Service News

Ducato (X250)

1060 1 651 YD MOTORRAUM
Wassereinsickerungen/Oxidierungen / Anbringung einer optischen Schutzabdeckung - Kundendienstlösung

Annulliert und ersetzt SN 10.42.07 vom 02/04/2010 wegen der Datenaktualisierung der beanstandeten Störung.

Abb. 2

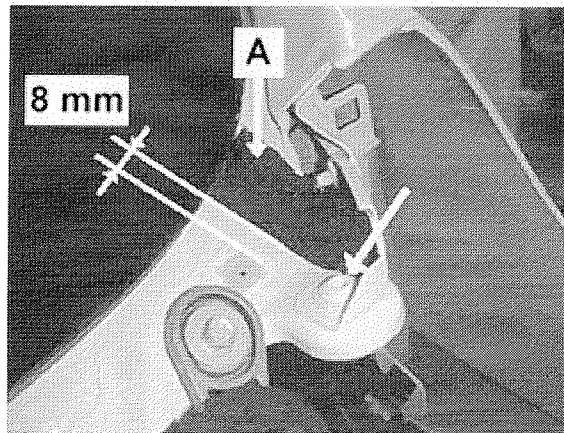
Scharnieren reinigen und entfetten.-Auf beiden Seiten zwei Streifen Schaumstoffdichtung (A - Abb. 2) aus dem Bausatz Nr. 1361214080 auftragen. Hierbei die Befestigungsschrauben des Kotflügels beachten. Den Streifen wie in der Abbildung gezeigt anbringen und darauf achten, dass die klebende Seite fest am Querstück haftet.

Abb. 3

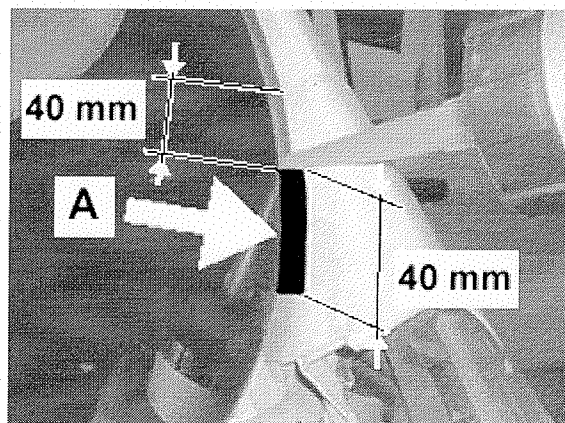
Von beiden Seiten des Fahrzeugs her, zwischen der Windschutzscheibe und der Säule ein Stück Dichtmittel Nr. 71753861 wie in der Abbildung 3 dargestellt anbringen und sicherstellen, dass beim erneuten Einbau die unteren Verkleidung der Windschutzscheibe gut aufliegt und keine Durchsickerungen auftreten.

Abb. 4

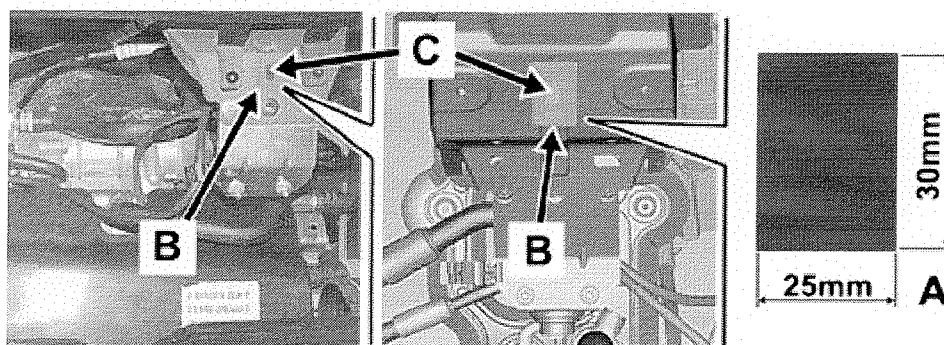
-Den oberen Teil des Blechbügels (B - Abb. 4), der auch für die Verankerung des AGR-Ventils dient, reinigen und sorgfältig entfetten.-Aus einer klebenden Dichtung Nr. 1322320080 ein Stück (A) im Maß 25x30mm ausschneiden und so anbringen, dass die Öse (C) abgedeckt ist

Abb. 5

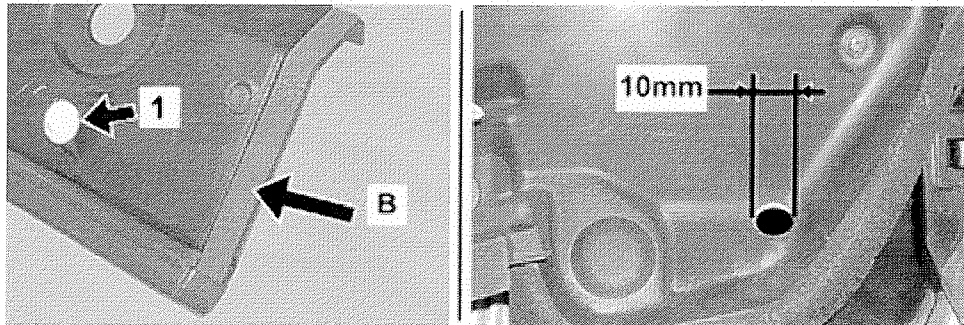
-An der Werkbank von außen bei beiden Verkleidungen die vorhandene Bohrung auf einen Durchmesser von 10 mm erweitern, wie aus der Abbildung 5 hervorgeht.-Die Dichtung (B - Abb. 5) sorgfältig von der rechten Seite (im

Vergleich zur Fahrtrichtung) der Verkleidung her aus dem Bereich entfernen, wo er den linken Teil der Verkleidung überlappt. **-Unbedingt** alle Verankerungsknöpfe (Clips) (1 - Abb. 5) auf beiden Seiten der Verkleidung durch die neuen Teile Nr. 71737918 ersetzen.

Abb. 11

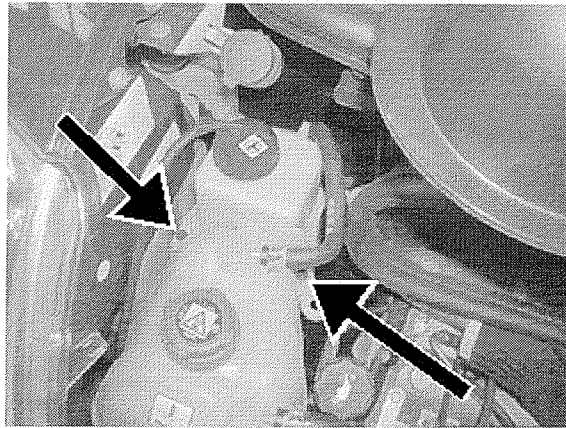
-Die Befestigungsschrauben des Kühlmittel tanks und des Tanks der Servolenkflüssigkeit durch die neuen Schrauben Nr. 11566727 - M5x25 (Abb. 11) ersetzen.

Abb. 13

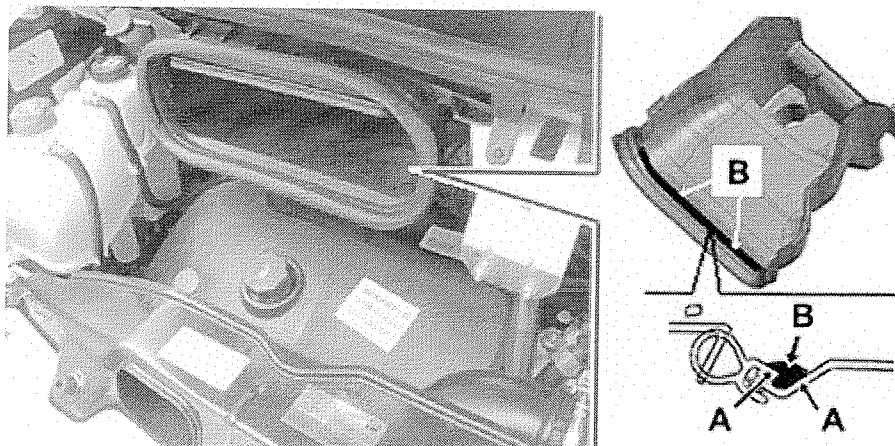
Um Wasseransammlung am unteren Rand des Luftleitkastens in die Klimaanlage zu vermeiden, muss wie im Folgenden beschrieben Dichtstoff aufgetragen werden. Hierzu ist folgendermaßen vorzugehen:

-Mit einem alkoholgetränkten Lappen den Schmutz und die Staubrückstände vom unteren Rand des Luftleitkastens entfernen; -Mit einem geeigneten Produkt die mit Dichtmittel zu bestreichende Oberfläche sorgfältig entfetten. -Den Grundanstrich (Nr. 1361295080 oder 71732595) auf den Kunststoffteil und auf die Zange der Dichtung in den Punkten (A) der Abbildung 13 auftragen; -Danach Silikondichtstoff (Nr. 71753861) in den Abschnitt (B) auftragen (siehe Abbildung);

Abb. 26

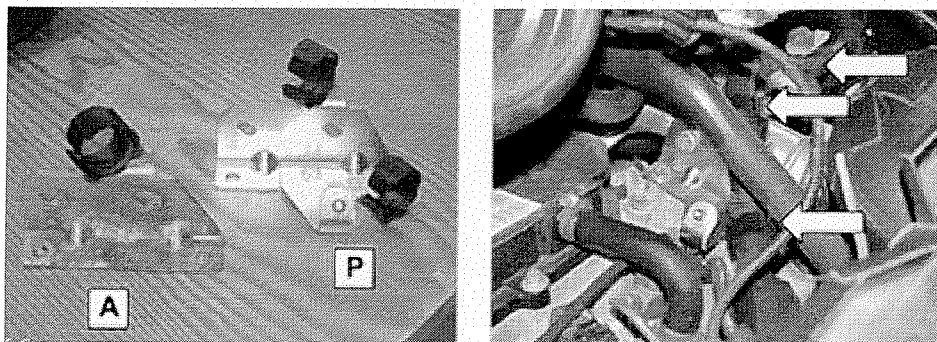
-Den neuen Befestigungsbügel Nr. 504267240 einbauen und die Verkabelung an den in Abbildung 26 gezeigten Halteklammern befestigen.

Abb. 28

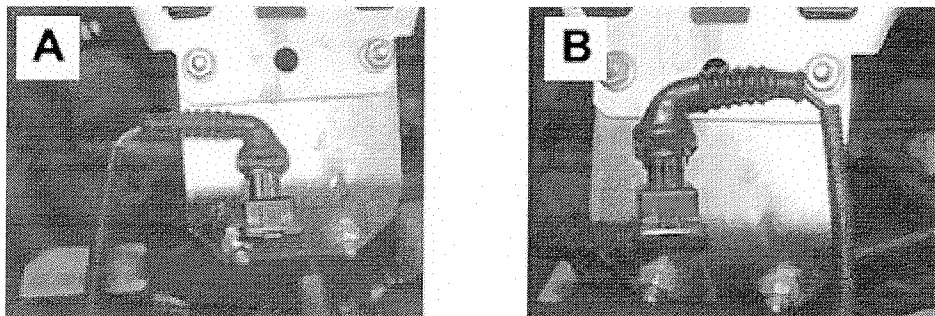
-Den Schutzdeckel des Steckers wie in Abbildung 28 gezeigt drehen, um den Eingang nach links (an Stelle von rechts) auszurichten.
